**AVIS RELATIF À LA PROTECTION
CONTRE LES EVENTUELS EFFETS NOCIFS ET NUISANCES
PROVOQUÉS PAR LES RAYONNEMENTS NON IONISANTS
GÉNÉRÉS PAR DES ANTENNES ÉMETTRICES STATIONNAIRES**

Commune : LIBRAMONT-CHEVIGNY - Exploitant : ORANGE

Rapport n° 2290 / 2025

Figure 1 : Vue en plan des lieux de séjour et des points de contrôle

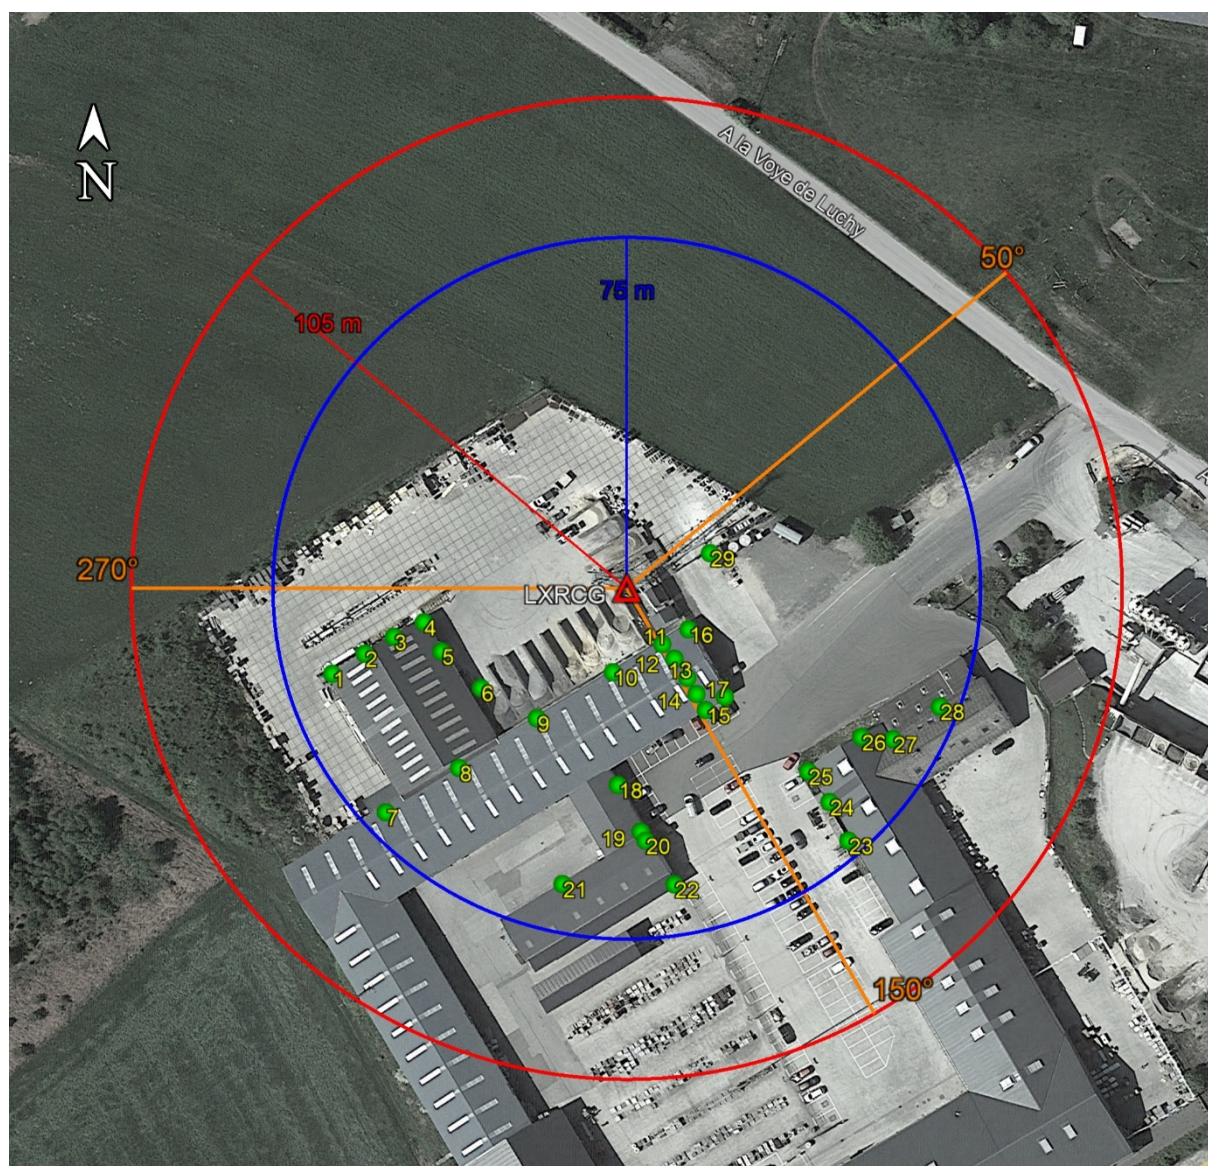
Les fréquences d'émission, la puissance rayonnée par chacune des antennes et leur gain permettent de déterminer le rayon de la zone à analyser. Tout dépassement de la limite par installation est exclu en dehors de cette zone. Le tableau 2 reprend les 35 LS² pour lesquels l'indice d'exposition est le plus élevé. Les différentes colonnes indiquent :

- le numéro du point de contrôle repris sur un des plans de la figure 1;
- le numéro du LS dans lequel se trouve le point de contrôle de la 1^{ère} colonne ;
- l'atténuation d'obstacle prise en compte pour le calcul de l'indice d'exposition dans le LS ;
- le résultat du calcul de l'indice d'exposition.

En ce qui concerne les antennes de l'installation mentionnées dans le tableau 1, la distance maximale à laquelle la limite pourrait être atteinte, à l'extérieur, est égale à 100,5 m. S'il n'y a pas de LS à une distance inférieure, les antennes respectent forcément la limite d'immission.

Dans le cas des LS situés à l'intérieur des bâtiments, une atténuation d'obstacle est prise en compte et il en résulte que la distance maximale à laquelle la limite pourrait être atteinte se réduit à 71,6 m.

Figure 2 : Vue en plan des installations d'antennes dans un rayon de 300 mètres autour de l'installation faisant l'objet de la demande d'avis

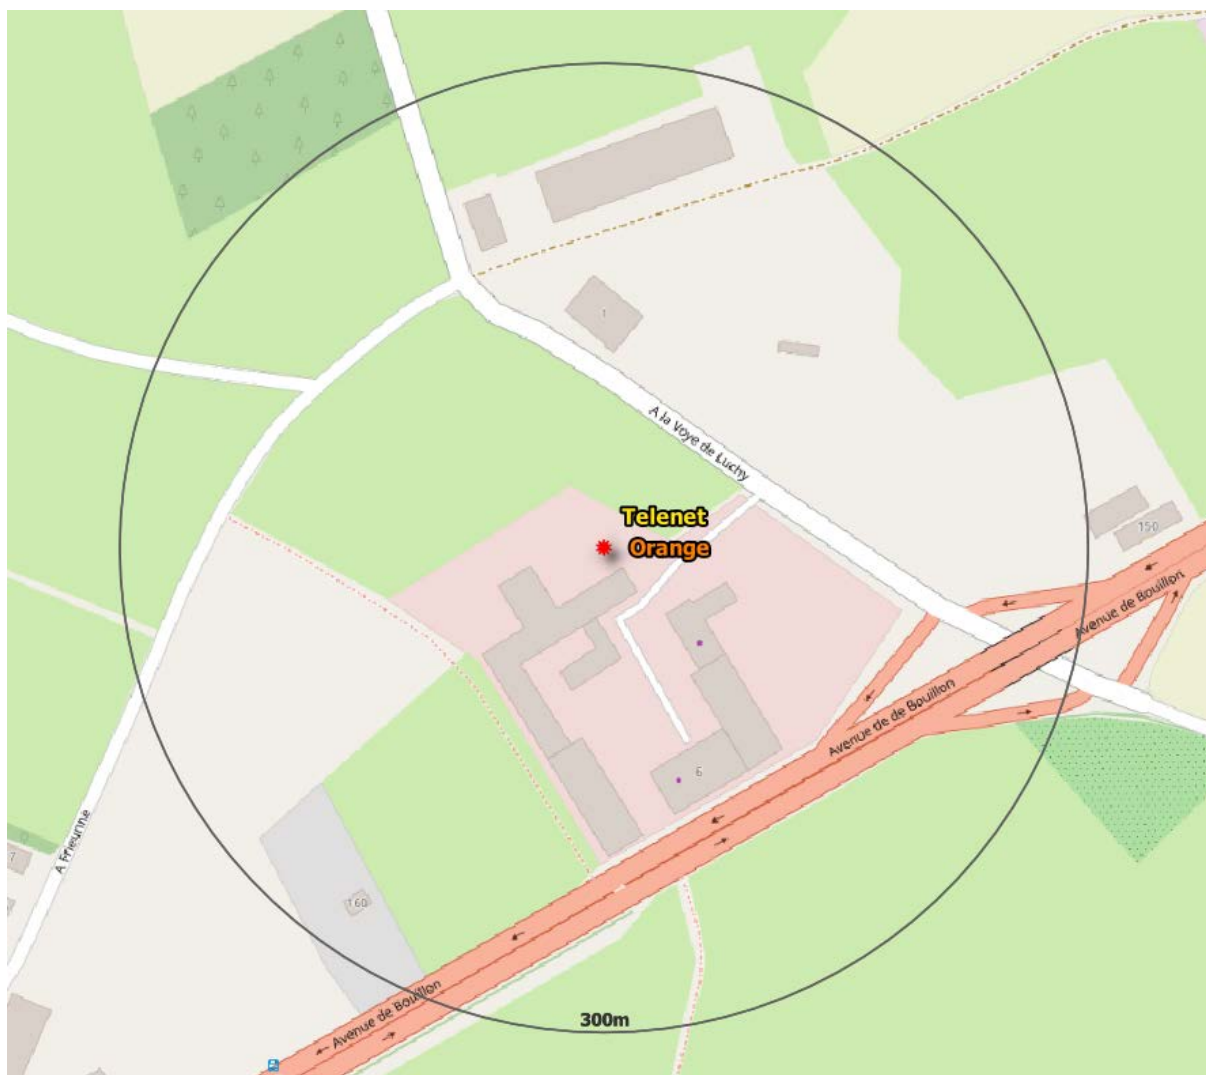
Le plan en projection verticale de la figure 2 indique la localisation des installations d'antennes émettrices stationnaires visées par le décret et situées dans un rayon de 300 mètres autour de l'installation référencée dans le paragraphe 2 et localisée au centre du cercle. Les données de localisation de ces antennes et les avis correspondant sont accessibles via le cadastre en ligne des antennes émettrices stationnaires⁸. Les installations prises en compte dans l'évaluation du respect de la limite cumulative sont les installations d'antennes émettrices déclarées en service par l'exploitant à la date du présent avis, à l'exception de l'installation référencée dans le paragraphe 2 et éventuellement d'autres installations ayant fait l'objet d'une demande d'avis à la même date et qui sont situées à l'intérieur de la zone de 300 mètres de rayon.

- il y a au plus 4 installations d'antennes émettrices stationnaires présentes dans la zone d'évaluation de 300 mètres de rayon représentée dans la figure 2, y inclus l'installation référencée dans le paragraphe 2 : la limite cumulative définie à l'article 4, §2 du décret est nécessairement respectée dans les lieux de séjour à l'intérieur de la zone d'évaluation de 300 mètres de rayon ;

- c) dans tous les autres cas, il a été vérifié que la limite cumulative définie à l'article 4, §2 du décret n'est pas dépassée dans les lieux de séjour sur base du nombre d'installations localisées dans la zone d'évaluation de 300 mètres de rayon représentée dans la figure 2, de leur localisation ainsi que des données inscrites dans la figure 1 et au paragraphe 4 du présent avis et dans les avis attestant le respect de la limite par installation ou de la limite abrogée de 3 V/m relatifs aux autres installations reprises dans la figure 2.

Compte tenu des considérations ci-dessus, il apparaît que l'intensité du rayonnement électromagnétique généré, dans les lieux de séjour situés dans un rayon de 300 mètres autour de l'installation référencée dans le paragraphe 2, par l'ensemble des antennes émettrices stationnaires de l'ensemble des exploitants du même site d'antennes émettrices stationnaires respecte la limite fixée à l'article 4, § 2 du décret.
